# PÔLE-GARE DE VAL DE FONTENAY

## DOSSIER D'ENQUÊTE PUBLIQUE

Pièce H : Avis et annexes

Figure 8 – Ambiance acoustique autour du pôle-gare (Source : dossier)

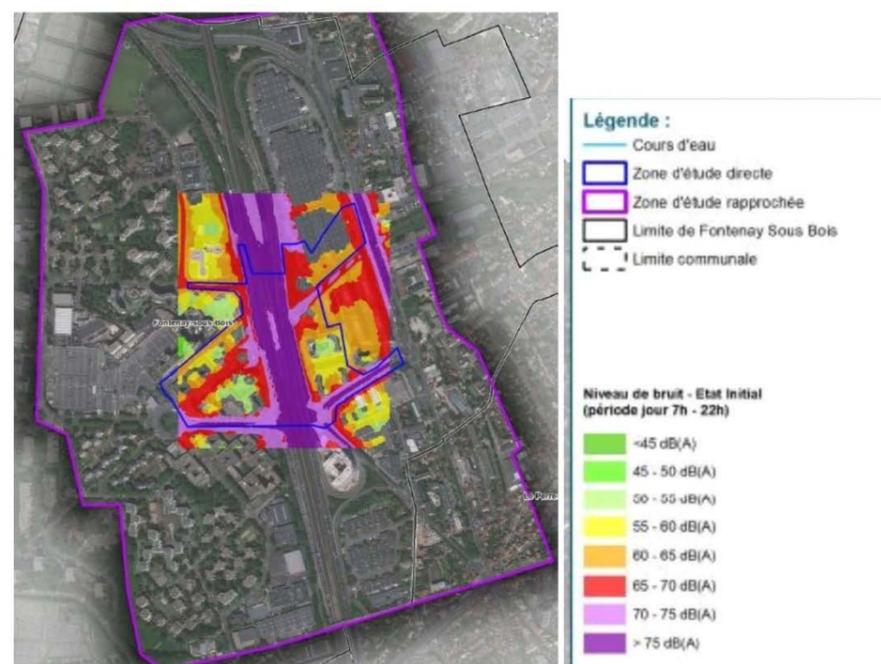
Cependant, le projet ne générant pas d'augmentation de trafic, aucune étude acoustique spécifique n'a été réalisée dans le cadre de l'étude d'impact et aucune mesure d'évitement ou de réduction n'est proposée, alors que l'aménagement prévoit la destruction<sup>10</sup> puis la construction de 160 mètres d'écran acoustique. Le dossier précise toutefois qu'en application de l'arrêté préfectoral<sup>11</sup>, les travaux seront interrompus entre 20 h et 7 h les jours ouvrés ainsi que toute la journée les dimanches et jours fériés. L'Ae observe que le contrat de développement territorial Paris Est entre Marne et Bois soulignait l'importance des points noirs de bruit dans la zone, ce que confirme la figure 8.

Figure 9 - Répartition modale des utilisateurs du RER à l'heure de pointe du matin au pôle-gare en 2017-2018 (Source : dossier)

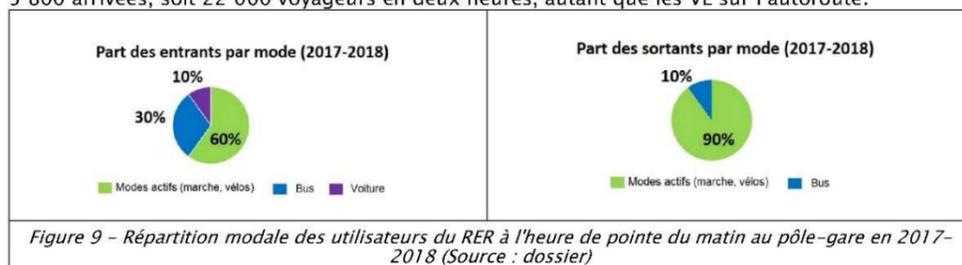
Comme il ressort de la figure 9, les piétons et cyclistes constituent, malgré un espace congru et peu attractif, l'immense majorité des entrants et sortants de la gare, le rabattement par bus étant inférieur au tiers des entrants. L'accès ouest passe principalement par un trottoir central avec quelques aménagements de part et d'autre duquel s'arrêtent la plupart des bus. Les deux voiries, très larges, n'incitent pas à une modération de vitesse. Le bâtiment pour voyageurs, des années 1970, paraît étriqué. Les accès aux quais sont peu généreux. Les quais eux-mêmes sont parfois étroits : 3,25 m sur la partie ouest des quais du RER A, les deux tiers de la longueur n'ayant pas de sortie en face du train ; 5,30 m, quai central desservant les rames allant dans les deux directions<sup>19</sup>, aux extrémités de ceux du RER E, aériens, cernés par l'A86, dont il faut retrancher les trémies des escaliers d'accès aux quais du RER A par lesquels se font entrées et sorties. Les quelques passages souterrains sont bas et exigus.

Figure 10 - Répartition des flux à l'horizon 2035 à l'heure de pointe du matin (Source : Dossier)

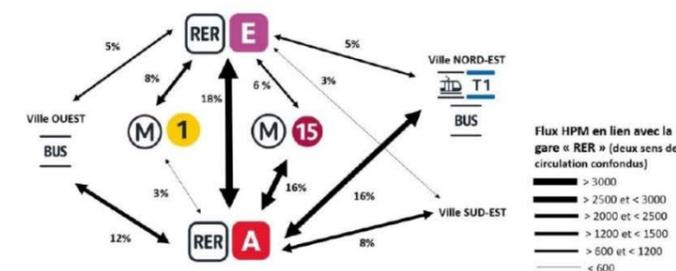
Au-delà de ces questions de desserte du pôle-gare, l'aménagement repose sur un postulat : celui d'une augmentation des flux en provenance de la partie est, en lien avec les opérations d'aménagement et l'arrivée du Tram 1 et du métro. Les améliorations effectuées entre 2024 et 2027, en dehors de la création d'un accès extérieur direct pour un des quais du RER A, portent dès lors sur la seule partie orientale, comme si la fonctionnalité ouest ne nécessitait pas d'optimisation. Le dossier ne permet pas en l'état d'étayer cette conviction sur laquelle s'appuient les projections (cf. figure 10). En outre, la distance, même considérée comme acceptable, au tramway - côté est, à un peu plus de 400 m de l'entrée est de la gare, semble réduire les possibilités d'intermodalité Tram/bus<sup>20</sup>, voire Tram/RER surtout pour les personnes à mobilité réduite pour lesquelles cela constitue une distance conséquente avec plusieurs obstacles.

Les aménagements limités de voirie (création d'itinéraires cyclables, modification de la géométrie de la bretelle de sortie de l'A86, mise en œuvre d'une partie des services de stationnement des vélos) ne sont pas selon l'Ae de nature à remettre en cause le caractère routier du contexte. D'ailleurs, le dossier ne fournit aucune évolution des gains attendus en termes de report modal, ce qui ne permet donc pas de vérifier si le projet atteint l'objectif qu'il se fixe.

Figure 3 : Aléa de remontée de nappes dans les zones d'étude rapprochée et directe

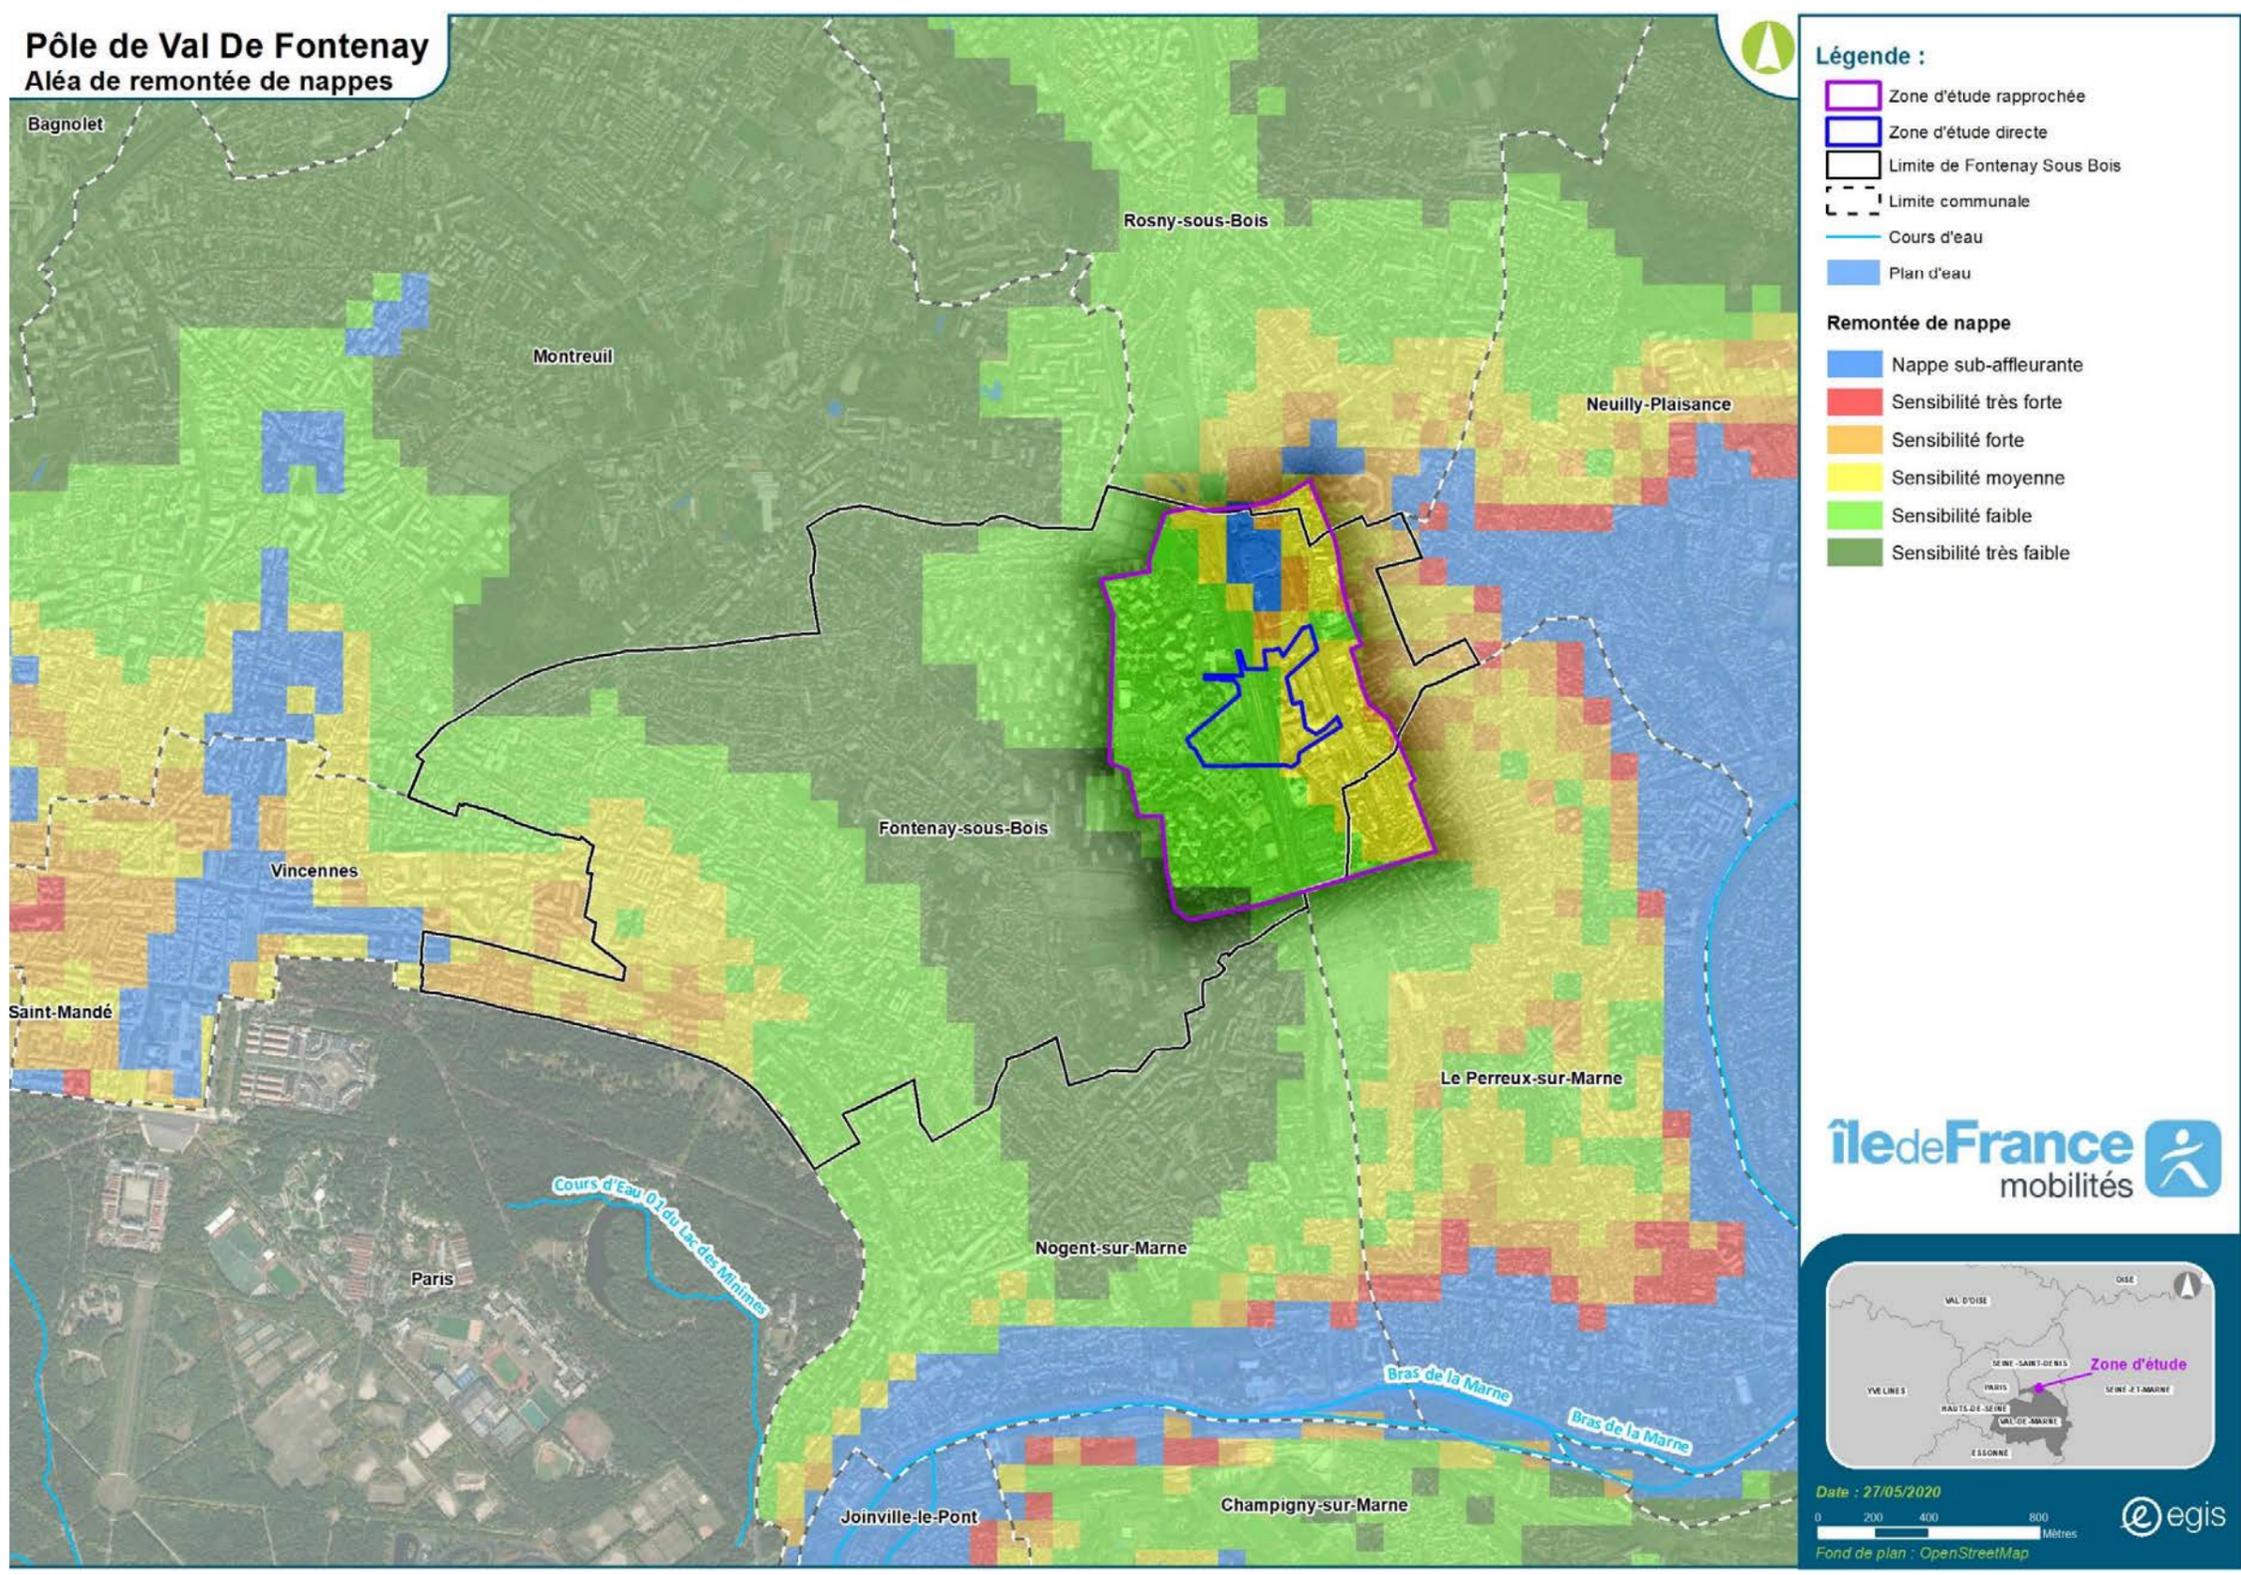
Le dossier précise que le creusement des passages souterrains (au plus profond 54 m NGF<sup>17</sup>), réalisé au-dessus du niveau de la nappe du Bartonien, ne modifie pas l'équilibre hydrique du sous-sol, excluant la dissolution de gypses et le retrait-gonflement des argiles. Il mentionne toutefois des études géotechniques réalisées en 2017-2018 visant à apprécier le risque de retrait-gonflement des argiles qui devraient être poursuivies dans les phases ultérieures du chantier. En revanche, il indique sans le démontrer que seule la zone du Péripôle est concernée par le risque de remontée de nappe.

Dans le paragraphe 2.3.4 du chapitre V de l'étude d'impact – pièce E, il est présenté le risque de remontée de nappe au niveau du projet d'aménagement du pôle-gare de Val de Fontenay. La carte de sensibilité de la zone d'étude rapprochée réalisée par Géorisques sur la base de données bibliographiques présente un risque faible à l'Ouest, un risque moyen à l'Est, et un risque élevé avec une nappe subaffleurante au niveau du Péripôle.

**Ainsi, les données bibliographiques ne font pas état d'un risque d'inondation par remontée de nappe sur la commune de Fontenay-sous-Bois.**

Figure 19 : Illustration des principes d'aménagement des espaces ferroviaires proposés - vue 3D schématique – Scénario A aérien (haut) et Scénario B en souterrain (bas)

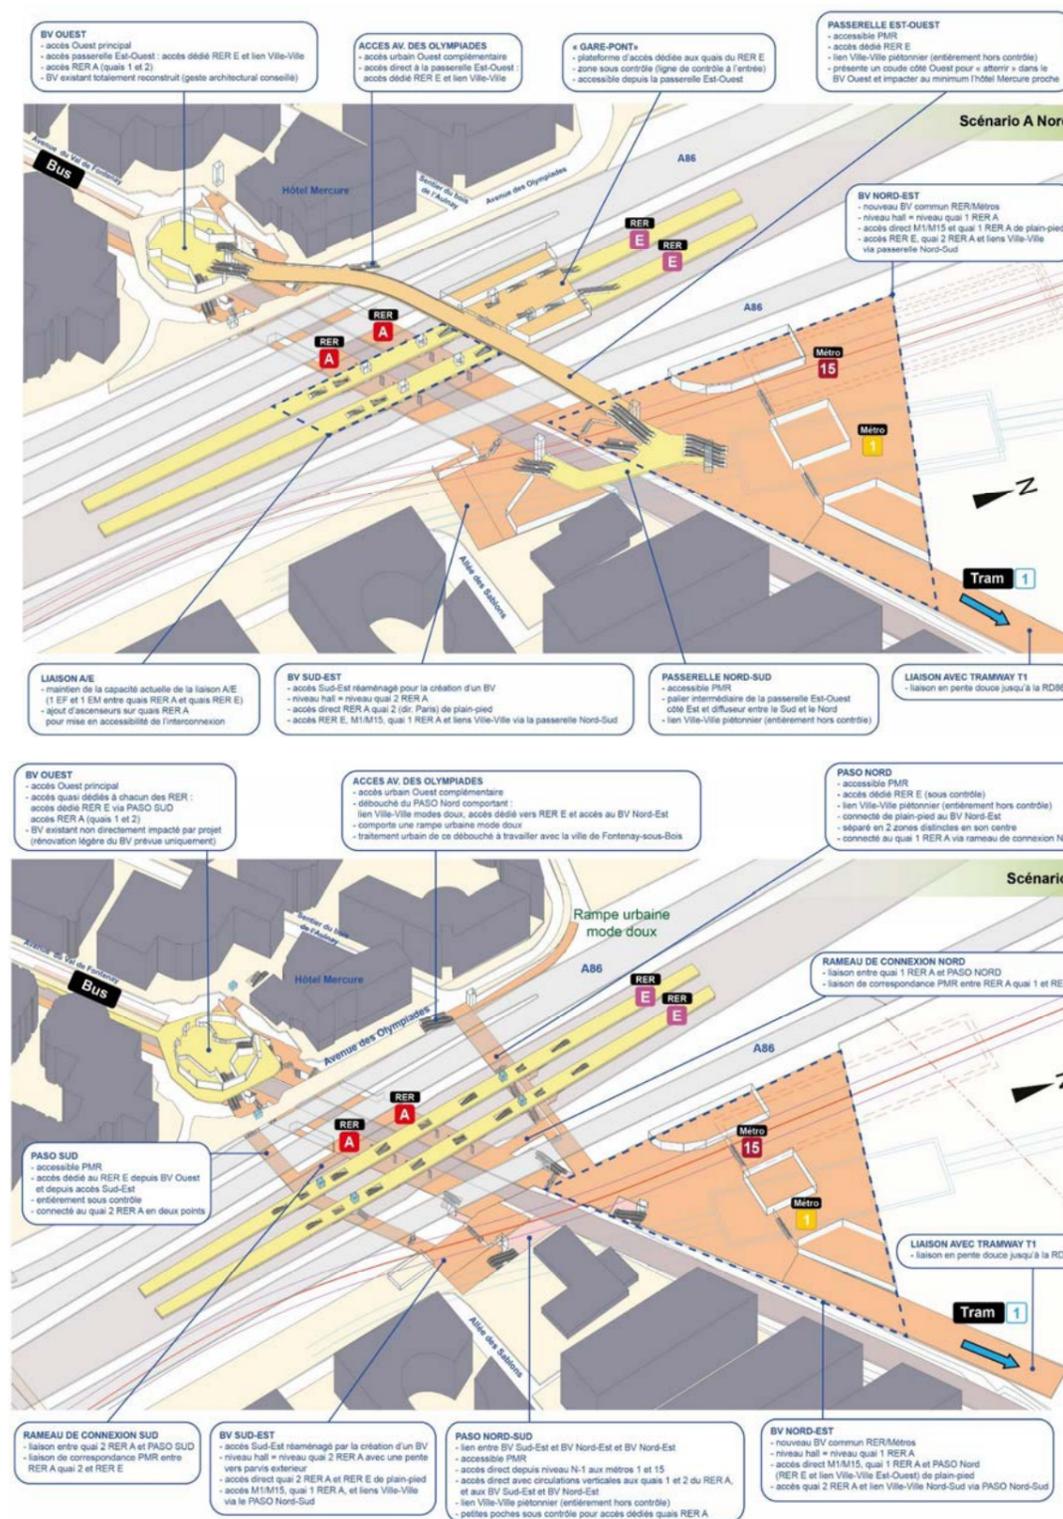
Matthieu JACQUIN, directeur adjoint de l'Agence Grand Paris - SNCF Réseau « préfère le scénario aérien qui semble plus souple à mettre en œuvre », dans la mesure où la gare de Val de Fontenay « se situe au cœur d'un réseau dense », et où sa « réalisation est concomitante à celles de projets complexes (lignes 1 et 15) ». Il ajoute que le scénario souterrain « aura des répercussions sur la circulation ferroviaire, alors que des travaux auront déjà lieu sur le RER E (EOLÉ et gare Bry-Villiers-Champigny), ce qui pose la question de l'acceptabilité des travaux cumulés pour les riverains et usagers de la ligne ; [il] aura également des conséquences sur le fonctionnement de l'AB6 ».

Enfin, un participant considère que le scénario aérien « sera moins évolutif que le souterrain, si à l'avenir des changements doivent intervenir sur l'AB6, tels que des modifications des hauteurs de véhicules ou d'élargissement de voies ».

Deux variantes de franchissement du faisceau « A86 / RER E » ont été étudiées et soumises à la concertation : une solution par des franchissements aériens, une solution par des franchissements souterrains.
